グ - スからグ - ススペック2への変更点は下記の部品です。

下記の部分の仕様を変更されています。

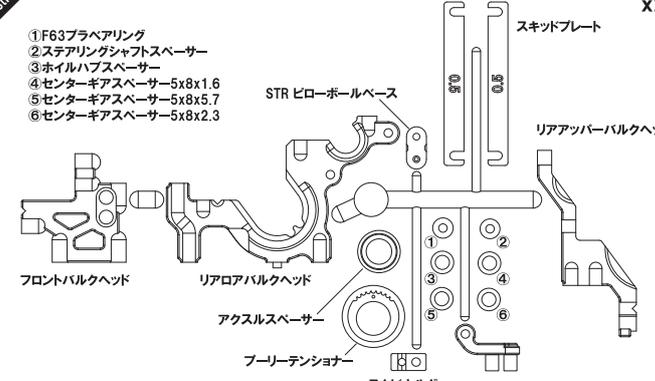
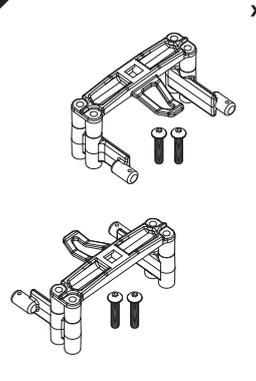
ボスが追加されキャスト - 方向のゆがみ軽減されました。

STR ヒロ - ボ - ルボ - スが追加されダンバ - の追従性がUPしました。

- サスペンションジオメトリ - の変更。 No25139 FRPフロントショックタワー - ¥600 / No25140 FRPリアショックタワー - SP2 ¥600
- 角型バッテリー - 搭載可能。 No25137 バッテリー - トレイSP2 ¥950 / No25764 バッテリー - ホルダ - ¥900 / No25680 バッテリー - カバ - ¥600
- ステアリングアッカ - マン変更。 No25138 ステアリングブリッジSP2 ¥500
- シャシ剛性の変更 No25135 メインデッキSP2 ¥3000 / No25136 アッパーデッキSP2 ¥950
- ダンバ - スプリング変更 No21141 ダンバ - スプリング ¥450
